Commune de Hyet

Mise en place des périmètres de protection

Captage des Combes, forage du Toffond et source du Lavoir

**Compléments à l'avis de l'hydrogéologue agréé
du 6 mai 2014**

Figure 1 : Plan de situation des ouvrages

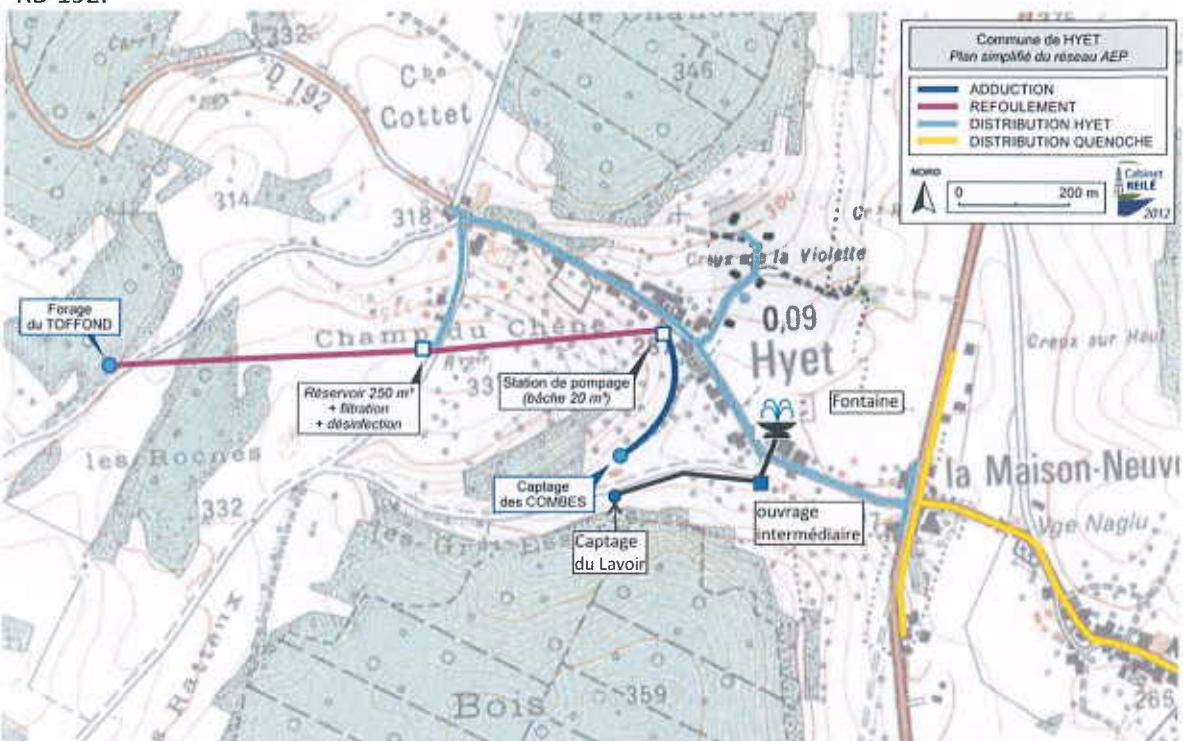
La conduite de départ qui prend la direction de l'est rejoint un ouvrage intermédiaire à environ 200 m avant d'aboutir à la fontaine qui se situe face à l'angle du chemin d'exploitation et de la RD 192.

La conduite de départ actuelle qui rejoint la fontaine via un ouvrage intermédiaire ne pourra pas être utilisée pour l'adduction d'eau potable. Une nouvelle conduite devra être créée pour rejoindre l'adduction existante, vraisemblablement entre le captage des Combes et la station de reprise. En effet, la topographie ne permettra pas d'acheminer l'eau gravitairement depuis le captage du Lavoir jusqu'à celui des Combes.

Etant donné, d'après la municipalité, que la source du Lavoir n'est pas forcément destinée à être utilisée en permanence, la conduite d'adduction sera équipée d'une vanne de coupure. Dans ce cas, il sera nécessaire d'adapter un dispositif de trop-plein qui pourrait être relié à l'ancienne conduite d'alimentation de la fontaine.

Figure 2 : Plan du PPI de la source du Lavoir

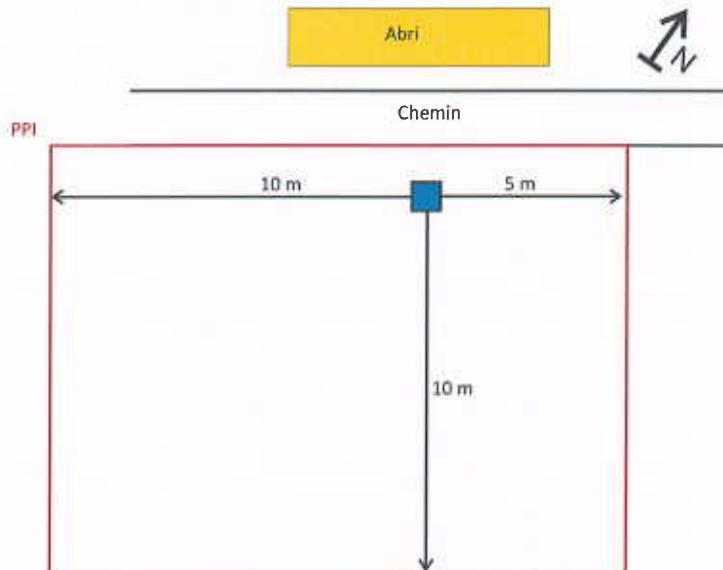
De plus, l'abri qui se situe de l'autre côté du chemin d'exploitation ne devra pas accueillir de produits potentiellement dangereux pour la qualité des eaux souterraines, ni d'engins ou véhicules à moteur. Le pacage non extensif d'animaux restera toléré sur l'ensemble de la parcelle 35 dans la mesure où la municipalité assure une désinfection efficace. Idéalement, la présence d'animaux ne sera autorisée que sur la partie de la parcelle à l'est (aval) du captage.

Le périmètre de protection immédiate longera le chemin d'exploitation jusqu'à 5 m du captage en direction de l'est et 10 m en direction de l'ouest. La limite sud se situera à 10 m de l'ouvrage.
